# Wettbewerb

## **Gesamtfreizeitanlage für ein Ballungsgebiet von 30000 bis 32000 Einwohnern im Ruhrgebiet**

Freizeitzentrum Bleichstein in Herdecke

#### Zum 1. Preis

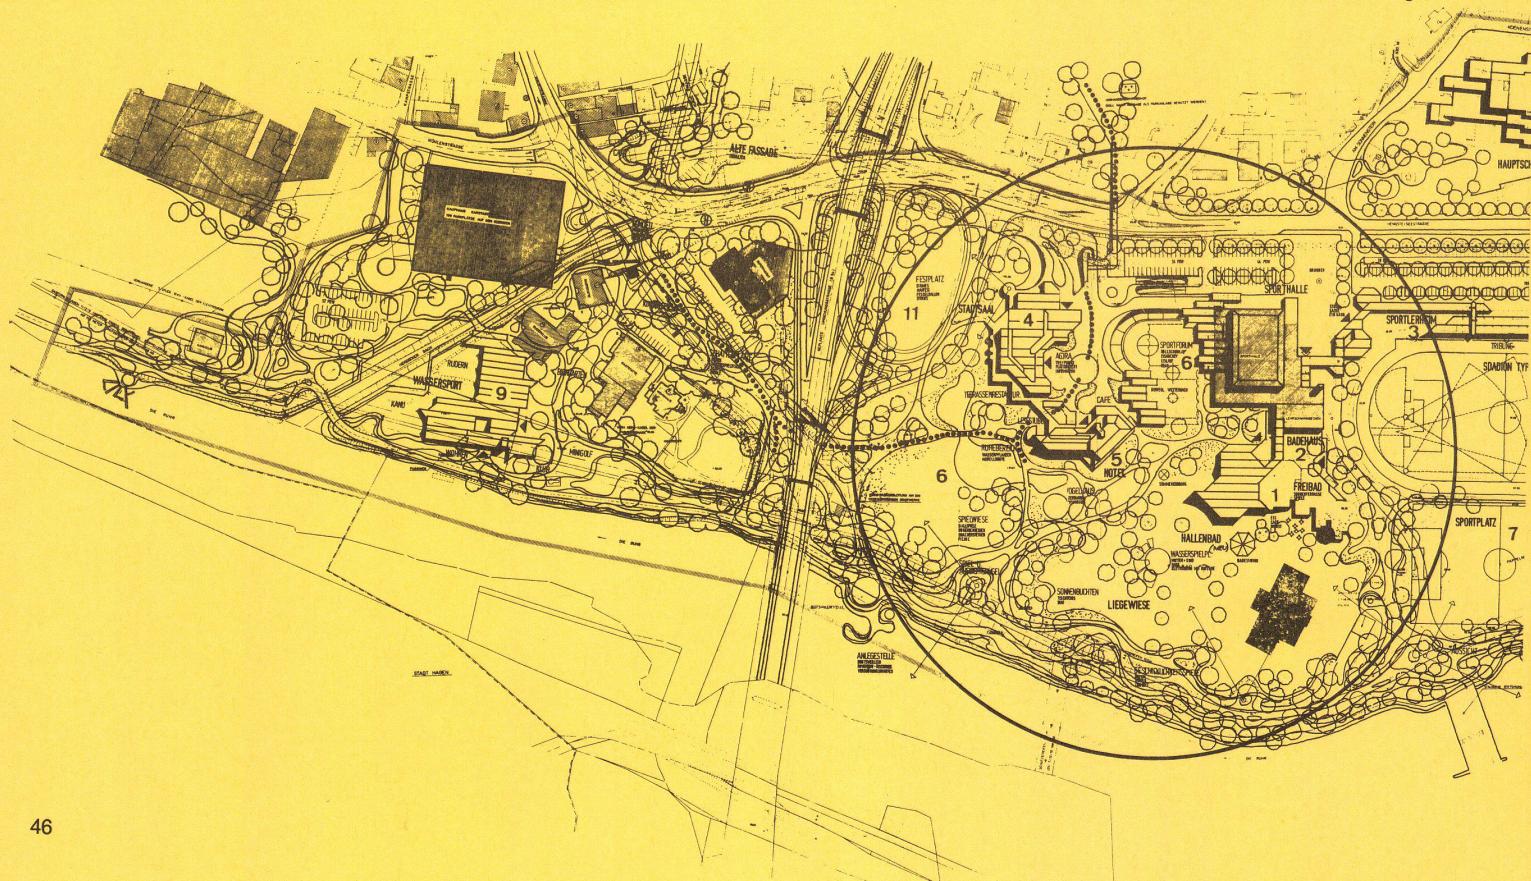
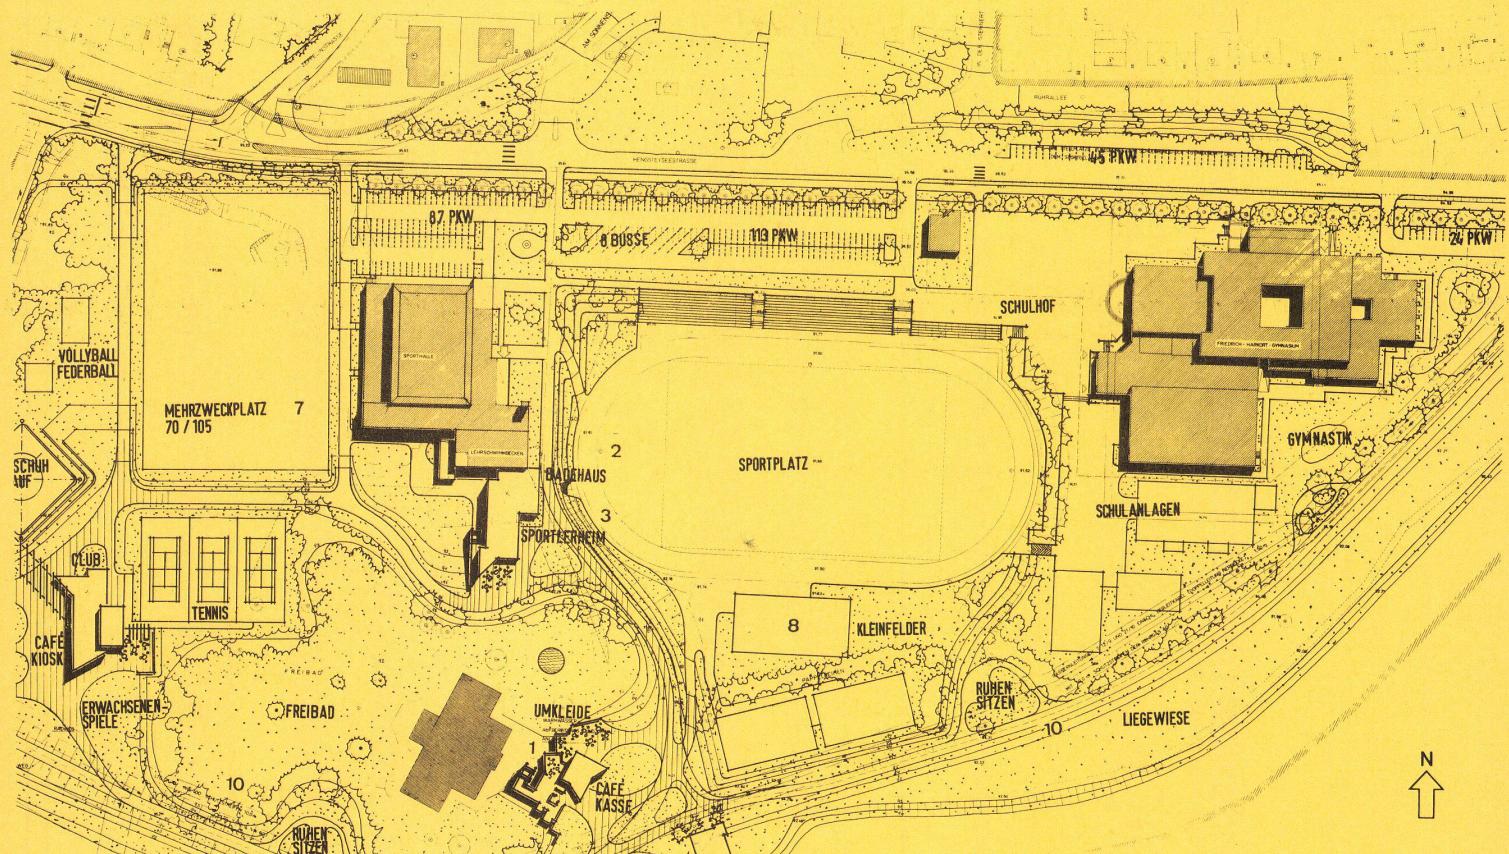
Hauptmerkmal dieses Vorschlags ist die Konzentration von Stadtsaal und Hotel westlich der Bundesstraße. Das bedingt den Abbruch der dort bestehenden Gebäude. Die Arbeit wurde trotzdem ausgezeichnet, obwohl in den Wettbewerbsbestimmungen ausdrücklich der Erhalt dieser Gebäude verlangt war. Das Preisgericht hat hierin nicht den Bedingungen der ausschreibenden Stelle entsprochen. Durch diesen Vorschlag erhalten die Projektverfasser die Möglichkeit, die Sport- und Freizeitanlagen sehr großzügig und weitläufig anzurichten. Das Preisgericht bemerkt dazu: Der Verfasser gliedert das Freizeitge-

lände durch einen reizvollen und spannungsreichen Wechsel hoch- und tiefliegender Flächen, ohne den Charakter des Ufervorlandes zu zerstören; insbesondere die Anlage der hochliegenden Plätze und Bastionen, die den Blick in die Landschaft öffnen, werden begrüßt.

Die Verfasser bedienen sich einer an Scharron als Vorbild angelehnten freientwickelten Architektur beim Stadtsaal- und Hotelteil. Der vorgeschlagene Hotelturm stört die Stadtsilhouette empfindlich. Geschosse mit nur 8 Hotelzimmern dürften kaum wirtschaftlich zu betreiben sein. Die Anlage von zwei sehr nahe beieinanderliegenden Küchen für

Restaurant und Hotel ist nicht vertretbar. Über architektonische Überlegungen an den einzelnen gibt der Entwurf keine Auskunft.

## Zum 2. Preis

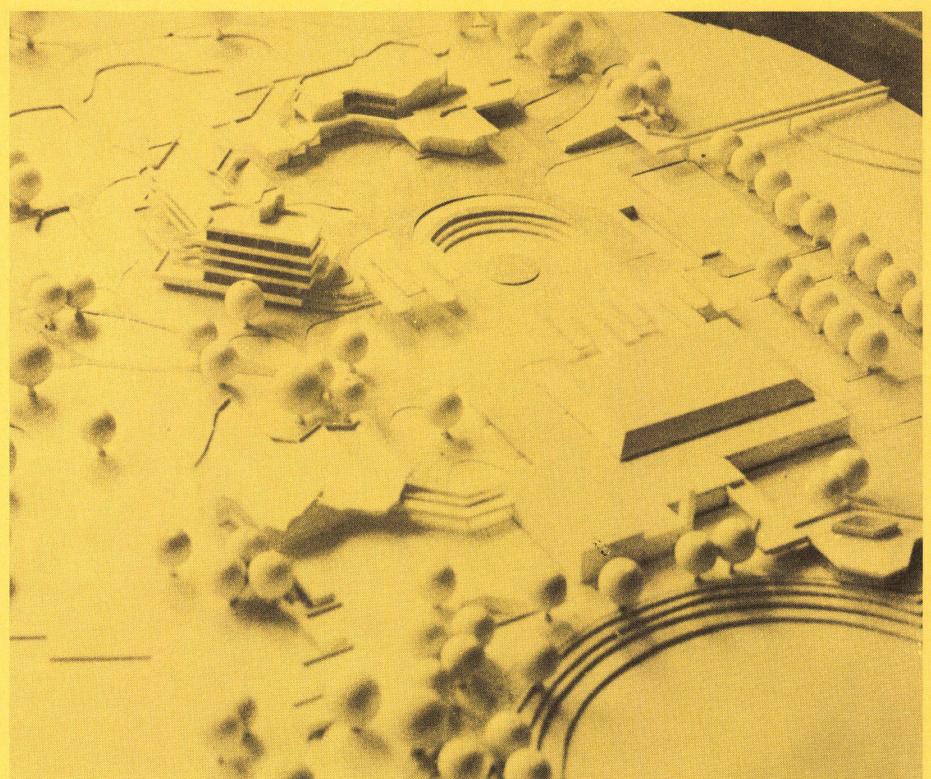
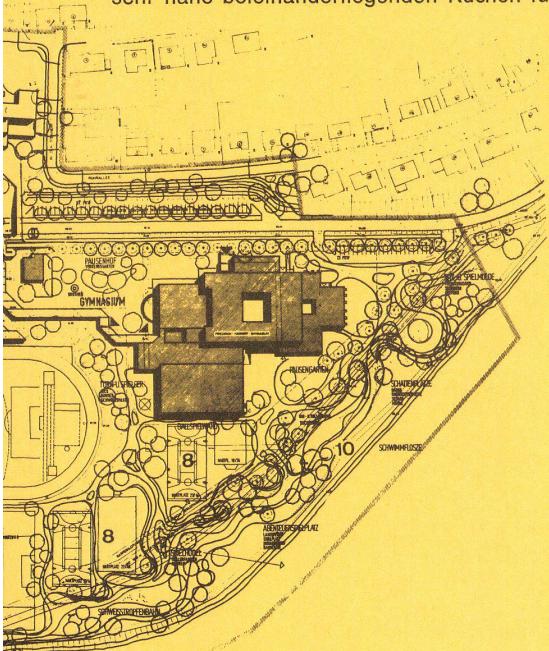
Im Gegensatz zum erstprämierten Projekt lässt der Verfasser die Bauten westlich der Bundesstraße bestehen. Dafür bekommt er – obwohl er sich hierin an das Wettbewerbsprogramm ausdrücklich hält – eine schlechte Note vom Preisgericht.

„Die Anbindung im westlichen Teil wird durch mehr oder weniger vollständige Erhaltung der baulichen Substanz und ein neues Wege- system versucht, dabei dürfte die Attraktivität dieses Bereiches zu einem echten Zusammewachsen nicht ausreichen.“ Soweit die erstaunliche Preisgerichtsäußerung. Die Gruppierung aller wesentlichen Bauten, d. h.

des Stadtsaals, des Hotels und der Hallenbadannexe östlich der Bundesstraße führt zu einem beachtlichen Ensemble von Baukörpern, die sich um einen als „Agora“ bezeichneten Mittelpunkt gruppieren. Ihm zugeordnet ist ein „Sportforum“ mit Platz für Rollschuh- und Eislau. Dieser Vorschlag verspricht eine sehr urbane, maßstäblich begrüßenswerte Gestaltung. Kleine, möglicherweise bewegliche Überdachungen bereichern das Ganze.

Ein weiterer Gedanke scheint auch dem Preisgericht begrüßenswert: Der Verfasser schlägt als Anbau an die vorhandene Sporthalle ein neues Hallenbad vor, das im Gesamtfreizeitbereich bisher fehlt. Damit würde eine sehr wesentliche Ergänzung des gesamten Bauprogrammes erreicht. Freibad und Schwimmbecken liegen in direkter Verbindung zu diesem neu projektierten Hallenbad. Es ist klar, daß die Sportplätze, zwischen Hauptschule und Sporthalle gelegen, im Vergleich zum erstprämierten Projekt etwas eng beieinanderliegen, was aber betriebstechnisch sicherlich nicht von Nachteil wäre.
